リサイクル燃料貯蔵株式会社 リサイクル燃料備蓄センター 使用済燃料貯蔵事業変更許可申請 に関する審査(案)の概要

原子力規制庁

使用済燃料貯蔵施設の審査について

【震源として考慮する活断層の分布図】

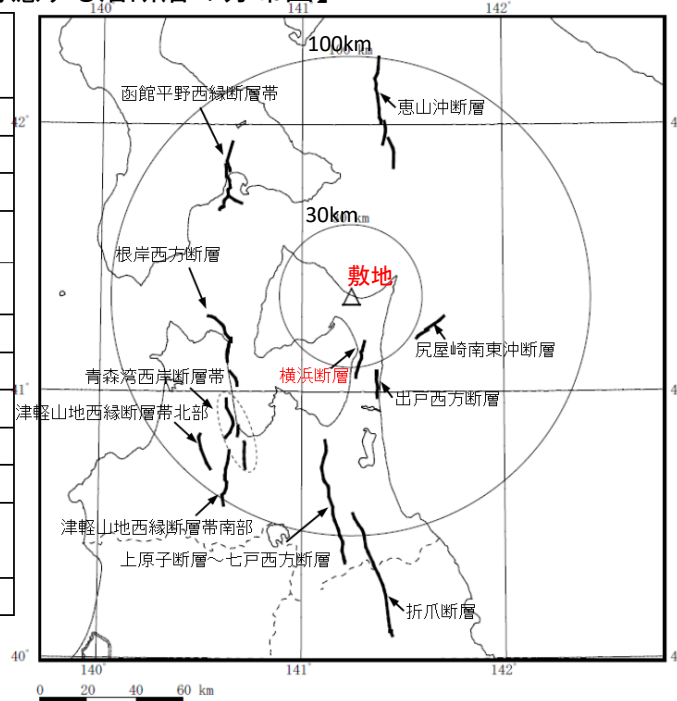
・敷地周辺及び敷地近傍では、産業技術総合研究所が発行している地質図、活断層研究会編(1991)、今泉ほか編(2018)等の文献調査を含む調査結果に基づき、「震源として考慮する活断層」を右図のとおり抽出し、活断層の位置、形状等を評価した。

規制委員会は、適切な手法、範囲及び密度で調査を実施した上で、総合的に評価し、活断層の位置、形状等を明らかにしていることから、事業許可基準規則に適合するものと判断した。

震源として考慮する活断層の評価(横浜断層)

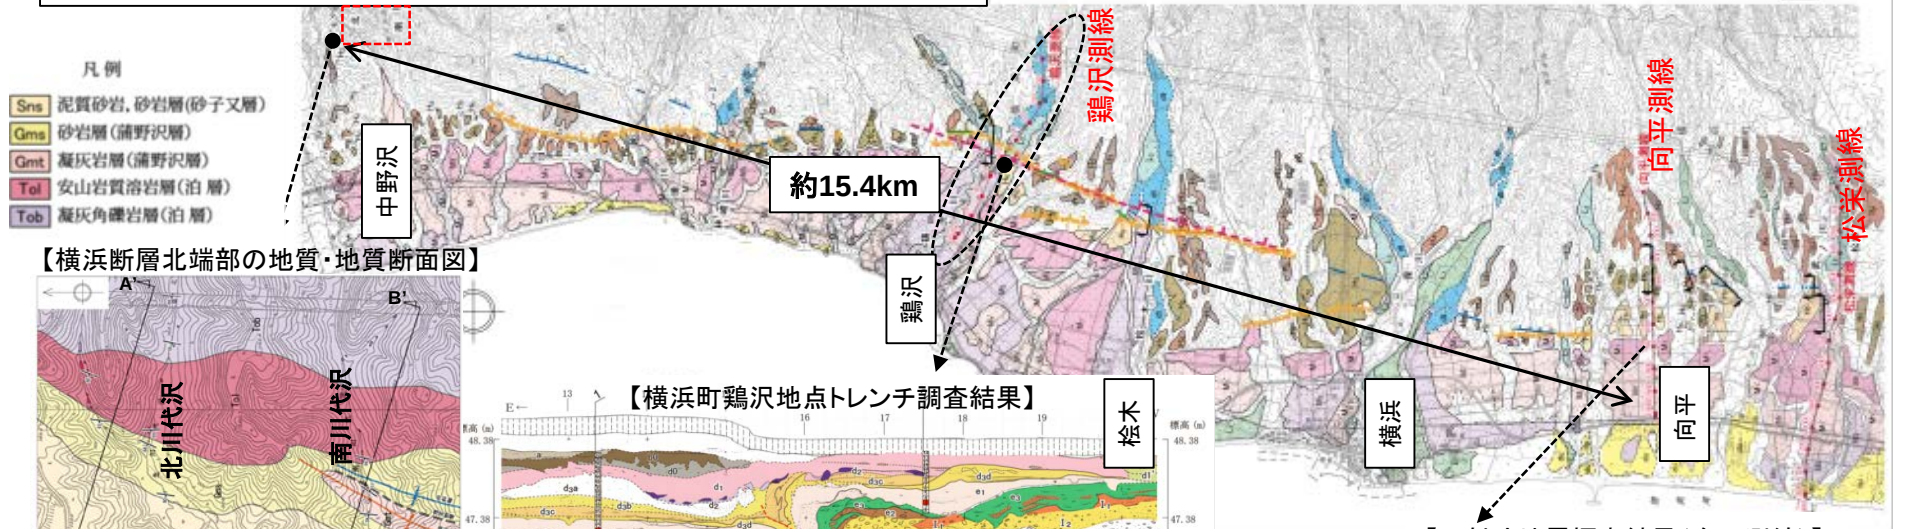
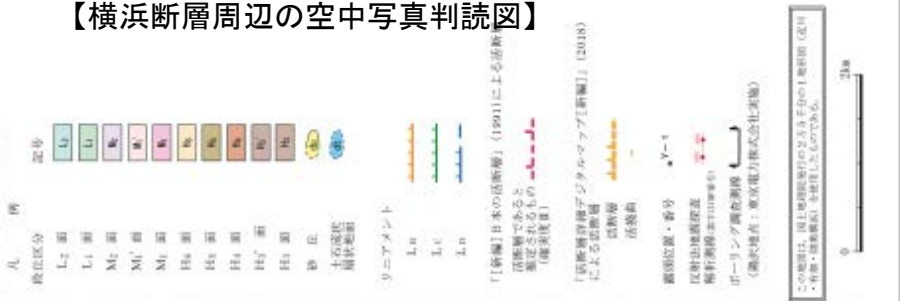
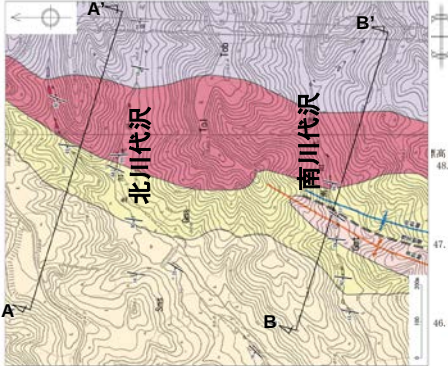
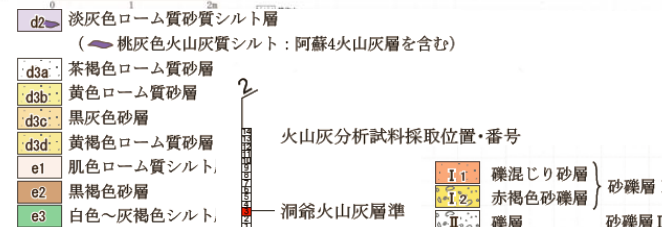
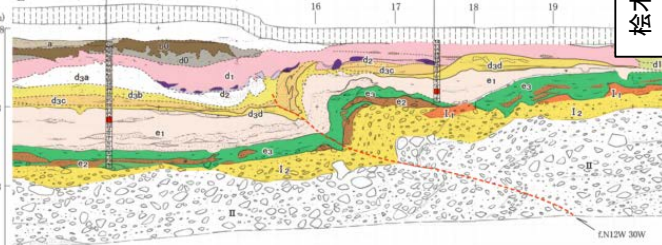
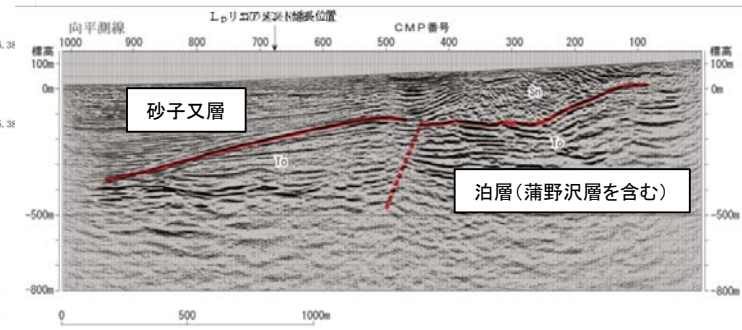
横浜断層は、変動地形学的調査結果から、むつ市中野沢(なかのさわ)南東から横浜町横浜南東に至る約12.5kmに連続するリニアメントが判読され、さらに地表地質調査結果、ボーリング調査の結果等から、新第三紀鮮新世～第四紀前期更新世の砂子又層の撓曲部に西上がりの逆断層が確認され、その変位が上位の段丘礫層にも及んでいること、洞爺火山灰(約11.5～11.2万年前)及び阿蘇4火山灰(約9～8万年前)の層準の確認結果から、当該断層は第四紀後期更新世以降において活動があると評価した。
断層の長さは、北端はむつ市北川代沢(きたかわしろさわ)付近における地表地質調査結果から、蒲野沢層及び泊層が約60°西傾斜の同斜構造を示しており、撓曲構造は認められないこと、南端は横浜町向平(むかいたいら)付近における反射法地震探査結果から、西上がりの逆断層及び撓曲構造が認められないことから、15.4kmと評価した。

下北断層の評価

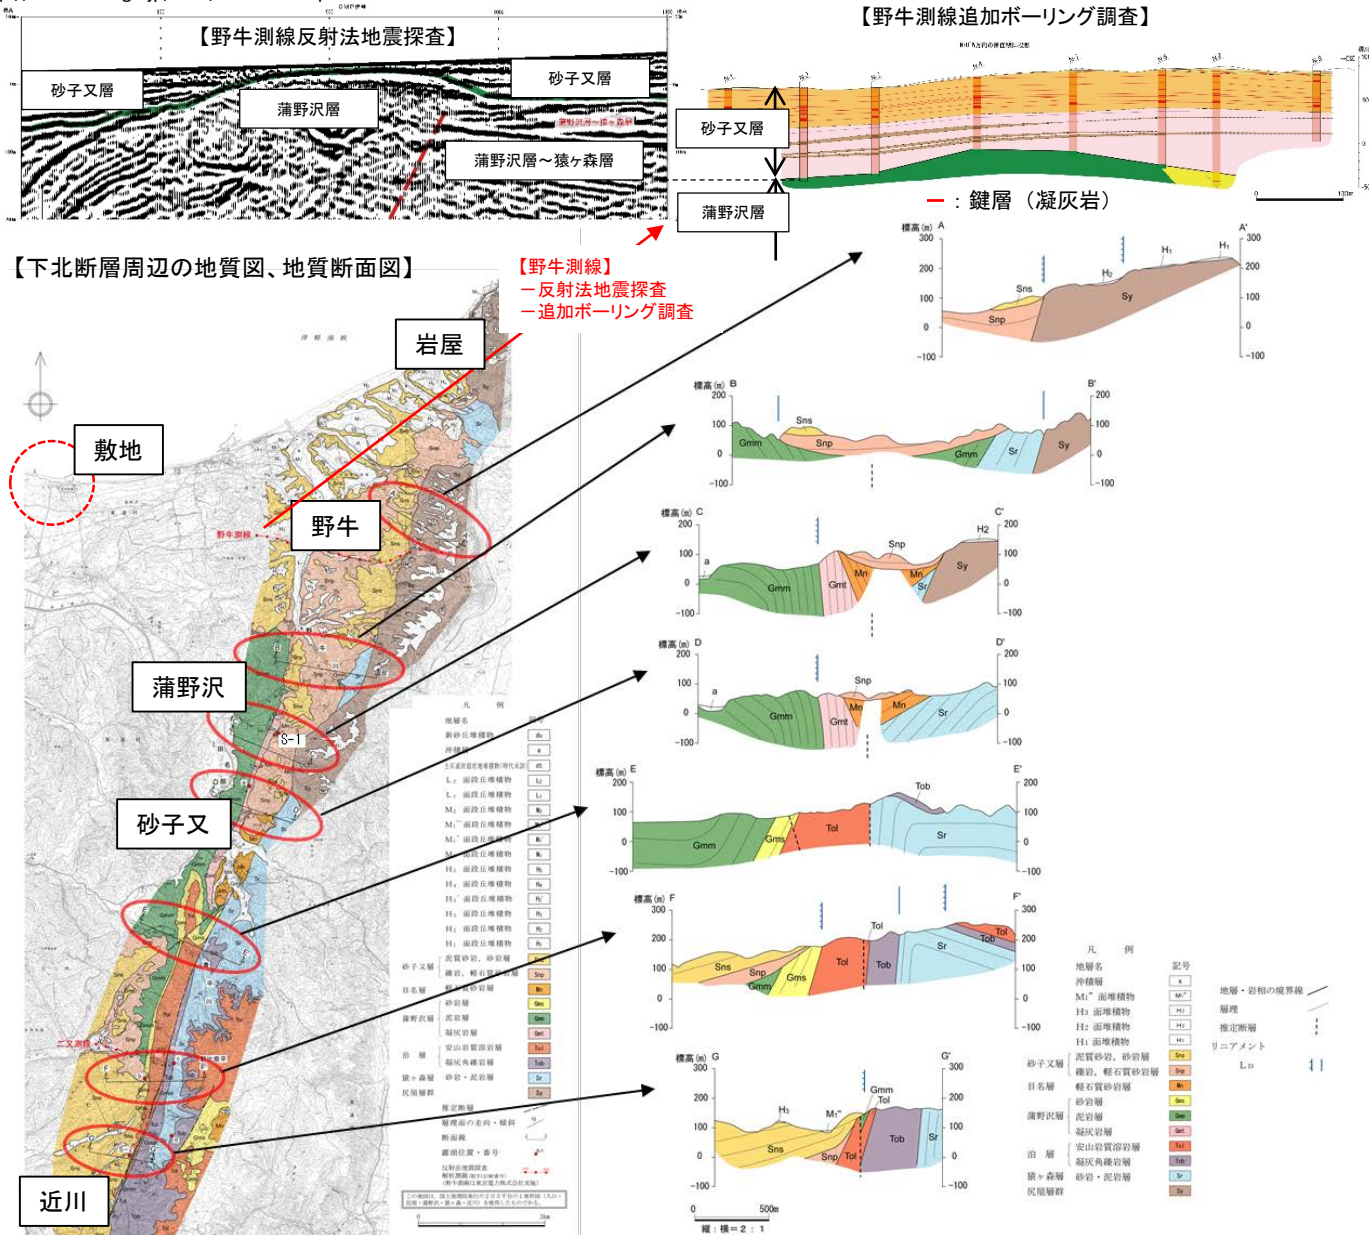
下北断層は、変動地地形学的調査結果から、東通村岩屋(いわや)南方から同村砂子又付近を経てむつ市近川(ちかがわ)東方に至る約20kmの間に、NNE-SSW方向のL_Dリニアメントが断続的に判読され、当該リニアメントは、北村・藤井(1962)により示されている下北断層付近の位置に対応し、北部の岩屋南方から砂子又付近に至る区間は、今泉ほか編(2018)に示されている推定活断層に対応する。

- ・東通村蒲野沢(がまのさわ)東方から同村砂子又に至る間では、西側の新第三紀中新世の蒲野沢層と東側の新第三紀中新世の猿ヶ森層とを境とする位置に断層が推定されるものの、当該断層及びその周辺の構造は新第三紀鮮新世～第四紀前期更新世の砂子又層に不整合で覆われ、砂子又層には断層及びその存在を示唆する構造は認められないこと
- ・東通村蒲野沢北方に位置する野牛(のうし)付近では、反射法地震探査及び追加ボーリング調査の結果、下北断層と考えられる西上りの逆断層が蒲野沢層中に推定されるが、その上盤に形成された背斜構造が砂子又層に不整合で覆われ、断層周辺の段丘面にもリニアメントは認められないこと
- ・東通村砂子又以南では、砂子又層の下部及びそれより下位の地層に急傾斜帯が認められ、この急傾斜帯中に下北断層の存在が推定されるが、これらの構造は砂子又層の上部に不整合で覆われており、砂子又層の上部には断層及びその存在を示唆する構造は認められないこと

が確認できることから、下北断層は第四紀後期更新世以降の活動はないものと評価し、震源として考慮する活断層ではないと評価した。

【横浜断層による地震断層モデル図】

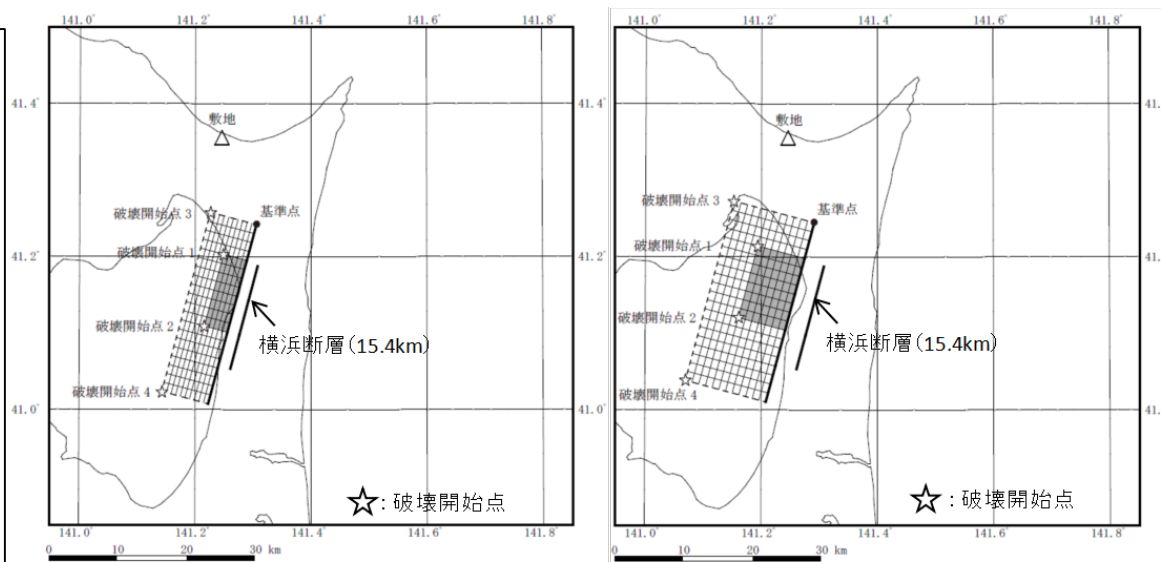
- ・文献調査、地質調査等を踏まえ、震源モデル及び震源特性パラメータを設定するとともに、震源断層長さについては、孤立した短い活断層による地震の地震規模としてMw6.5($M_0=7.83 \times 10^{18} \text{Nm}$)となるように、断層幅を考慮して27kmと設定していること、また、アスペリティは、敷地への影響が大きくなるように、北端を横浜断層の北端に、上端を断層面上端に配置した基本モデルを設定して適切に評価を実施していること
- ・不確かさを考慮したケースとして、応力降下量を基本モデルの1.5倍としたケース、傾斜角を 45° としたケースを設定し、不確かさを十分に考慮した評価を実施していること

図a 基本震源モデル/短周期レベル不確かさ考慮ケース
図b 断層面位置不確かさ考慮ケース
図c 地震規模不確かさ考慮ケース

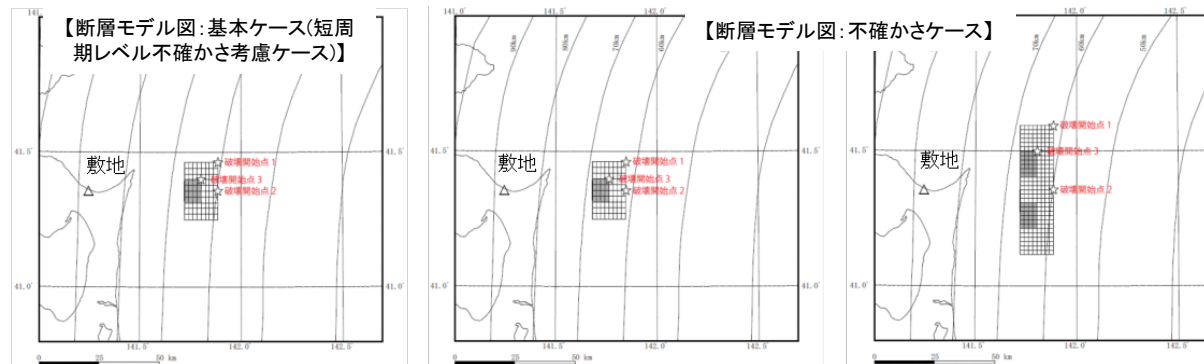
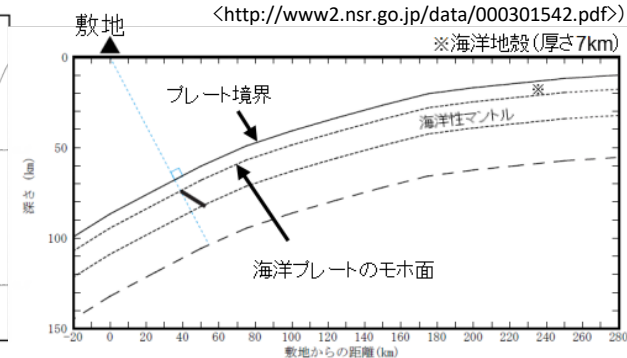
- ・2011年4月7日宮城県沖の地震(M7.2)と同規模の地震が敷地前面で発生するとして震源領域を設定していること
- ・基本モデルにおいて、断層面の位置は、敷地前面の沈み込む海洋プレートと敷地との距離が最小となる位置の海洋性マントル内に設定して、予め不確かさを考慮していること
- ・短周期レベルを1.5倍としたケース等、不確かさを十分に考慮したケースを実施していること

【恐山の位置図】

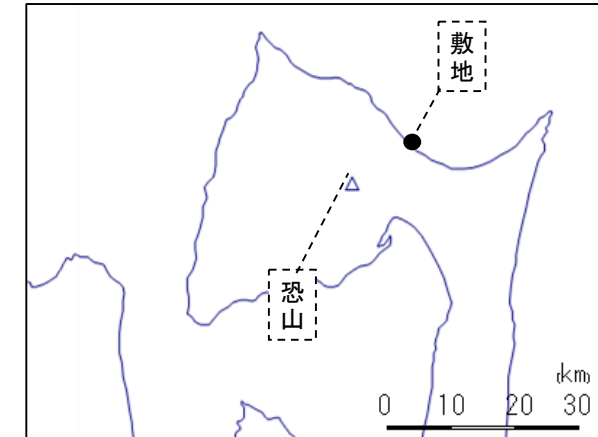
➤ 恐山の設計対応不可能な火山事象については、以下の地球物理学的調査、地球化学的調査等の結果から、マグマ噴火が発生する可能性は十分小さいこと等から、敷地に影響を及ぼす可能性は十分小さいと評価していること。

- ① 恐山の活動は、古恐山火山の火山活動(約146万年前～約68万年前)と現在の新恐山火山の活動(約48万年前以降)に大別され、新恐山では、約48万年前～約8万年前の期間はマグマ活動があったものの、約8万年前～現在までの期間は熱水活動が継続しており、マグマ活動は確認されていないこと
- ② 防災科学技術研究所等の地震波トモグラフィ解析による地震波速度構造、比抵抗構造及びインダクションベクトルを相補的に用いた地下構造の評価では、深さ20km以浅には大規模なマグマ溜まりが存在する可能性は小さく、20km以深から地表付近へ連続する火道も認められないこと
- ③ マグマ活動に関連するような深部低周波地震は発生していないこと、国土地理院による電子基準点データの解析結果、下北半島西部における干渉SARの解析結果、津軽海峡測線及び恐山で実施した水準測量結果から、火山活動に伴う継続的な累積を示す地殻変動は認められないこと
- ④ 恐山の噴気口から採取した火山ガスの分析結果から、噴気は CO_2 と H_2S を主体としており、 SO_2 、 HCl 等のマグマ由来の火山ガスの発生は認められないこと
